Aan: Gemeente Amsterdam, stadsdeel Oost, t.a.v. Marina Meinster, per email ([m.meinster@amsterdam.nl](mailto:m.meinster@amsterdam.nl))  
Betreft: Zienswijze aangepast ontwerp hellingbaan Javaplantsoen  
Van: Vereniging Vrienden van het Flevopark (VVF)  
e-mail [flevoparkvriend@gmail.com](mailto:flevoparkvriend@gmail.com)  
contactpersoon Goos van der Sijde, voorzitter bestuur VVF  
Datum: 14 juli 2020

### **Hellingpercentages en beoordeling van alternatieven**

### **Beoordeling van het ontwerp van de gemeente**

### **A. Nadelen van het DO-plan van de gemeente (zie ook bijlage)**

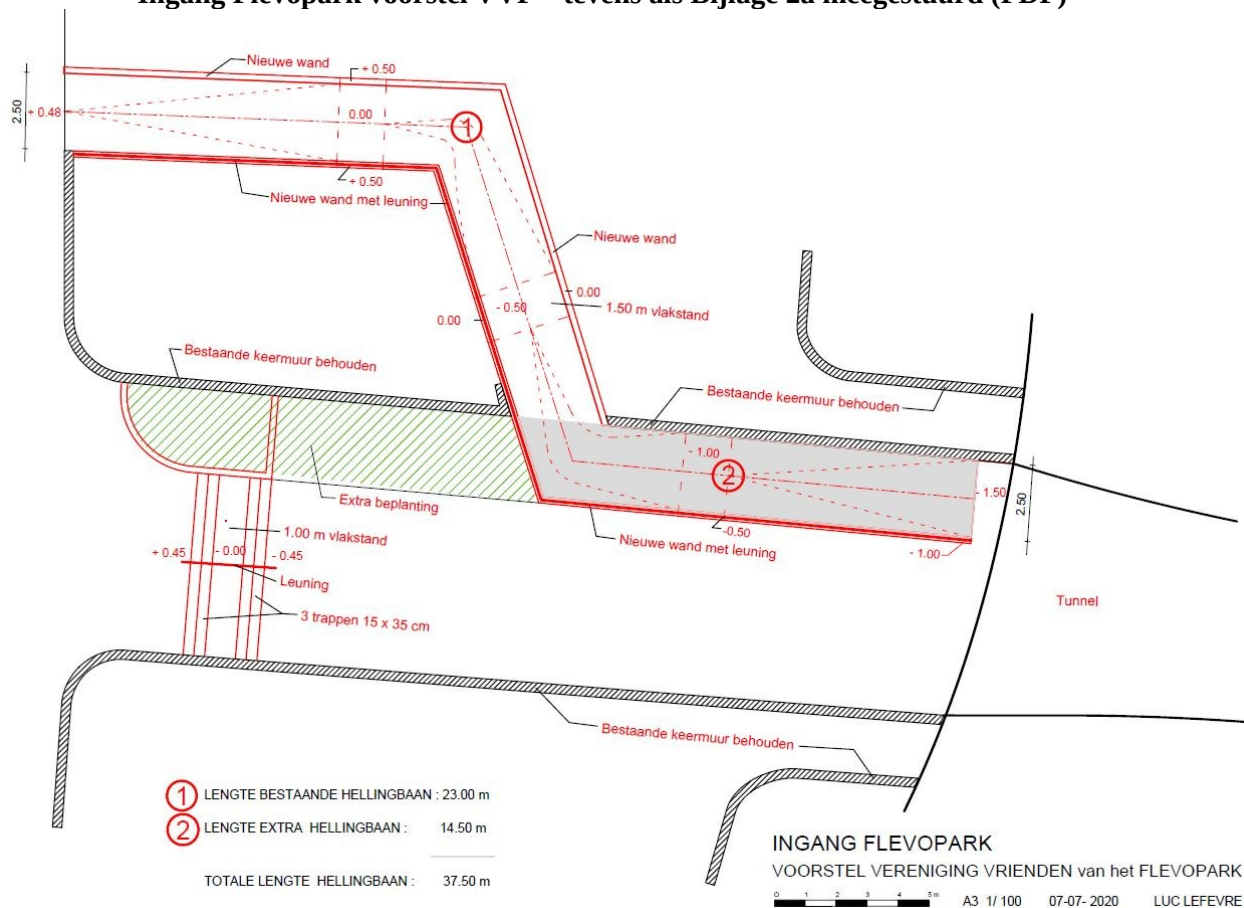
1. De hellingbaan, ten zuiden van de hoofdingang, is verkeerd gesitueerd. De meeste gebruikers komen van de westelijke en noordelijke kant. (de zuidelijke kant van de Indische Buurt heeft aan de andere zijde van de Insulindeweg al een hellingbaan evenwijdig aan de Insulindeweg). Door de verdere ontwikkeling van het Oostelijk Havengebied zal de noordelijke kant in de (nabije) toekomst alleen maar belangrijker worden. Tevens is het een te grote omweg, waardoor de bezoeker – mede vanuit gewenning - de neiging heeft alleen de noordelijke (oude) hellingbaan te gebruiken.

2. Door de hellingbaan beneden, in een vloeiende beweging, zonder vlakstand, haaks te laten eindigen op de hoofdingang ontstaat een heel gevaarlijke situatie. Fietsers komen met grote snelheid op de voetgangersingang bij de tunnel af. Verkeersstromen conflicteren met elkaar.

3. Er dreigt wel degelijk binnen de kroonprojectie van de grote platanen gegraven te gaan worden.
4. Dit is vooral gevaarlijk voor de laagst staande grote plataan, die reeds duidelijk scheef staat richting tunnel. Door de graafwerkzaamheden binnen de kroonprojectie zal deze instabiel worden en is de dreiging tot omvallen, zeker met hevige wind, heel groot.

5. Het plan veroorzaakt een kaalslag in de bestaande beplanting en de onnodige kap van 10 bomen.
6. Door het kappen krijgt het verkeer van de Insulindeweg een duidelijk negatieve invloed op het Javaplantsoen: zowel qua geluidsoverlast als qua zicht en beleving. Geen enkele parkbezoeker en buurtbewoner zal hier blij mee zijn!

7. Er is meer dan 100 m<sup>2</sup> extra verharding, 70 m schanskorven en een grote hoeveelheid grondverzet nodig. Dit alles ten koste van de huidige waardevolle beplanting! Bovendien verandert de sfeer van de ingang van het park daarmee volledig en ontstaat er een groot contrast tussen de sfeer van de entreezone aan de buiten- en de binnenzijde van het Flevopark.

**Ingang Flevopark voorstel VVF – tevens als Bijlage 2a meegestuurd (PDF)**

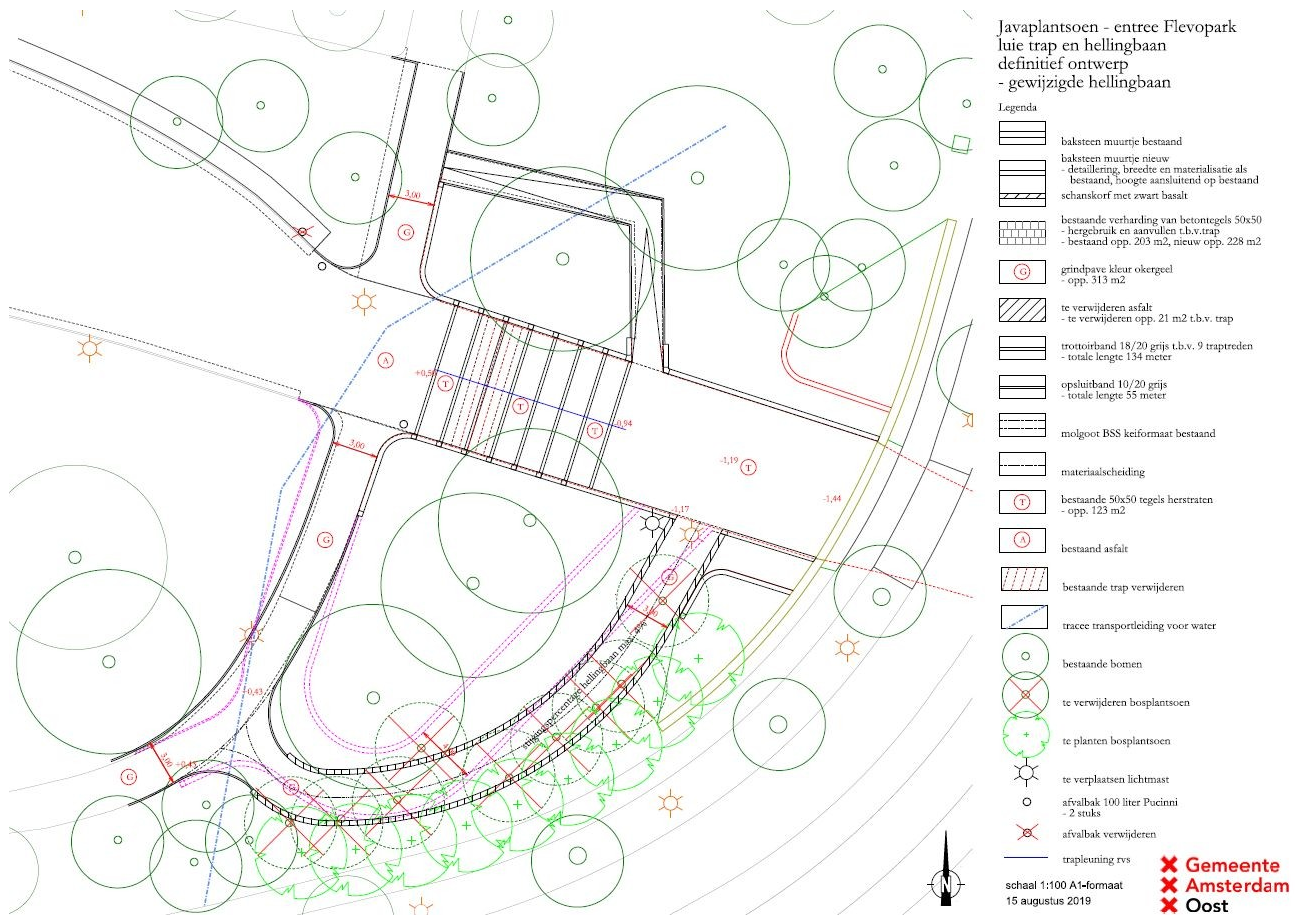
- Verbetering van de bestaande hellingbaan aan de noordkant van de ingang van het Flevopark, door verbreden van het pad met 0,50 m en door deze met 13,50 m te verlengen tot aan de tunnel. Hierdoor wordt het bestaande stijgingspercentage van gemiddeld 7% ( steilste gedeelte 8%!) aanmerkelijk lager: 5,2%
- Door de hellingbaan bij het viaduct te laten beginnen en het te overbruggen hoogteverschil van ongeveer 2.00 m in 4 delen van 0,50 m op te delen en daartussen 1,50 m lange vlakstanden te creëren, kan het hellingspercentage binnen de norm (1:16) blijven. Deze norm wordt door o.a. het Bouwbesluit, ASVV / C.R.O.W. en Handboek voor Toegankelijkheid bevestigd.

1. Grotendeels op de bestaande verharding, dus nauwelijks extra grondwerk.
2. Er is geen kap van bomen of beplanting nodig. Ook de bestaande bomen nabij de hellingbaan lopen nauwelijks risico. Er is geen onnodig gegraveerd in het wortelpakket.
3. De bestaande muren kunnen grotendeels behouden blijven.
4. Door de hoekigheid van het voorgestelde tracé en de vlakstanden wordt de fietssnelheid laag gehouden.
5. De hellingbaan loopt bij het viaduct evenwijdig met het hoofdvoetpad, waardoor de fietser de voetganger niet hindert.
6. De uitvoeringskosten zijn minstens de helft lager dan het DO van de gemeente.
7. Er kan 30 m<sup>2</sup> bijzondere beplanting extra gerealiseerd worden.
8. De routing van de verschillende verkeersstromen is veel logischer.
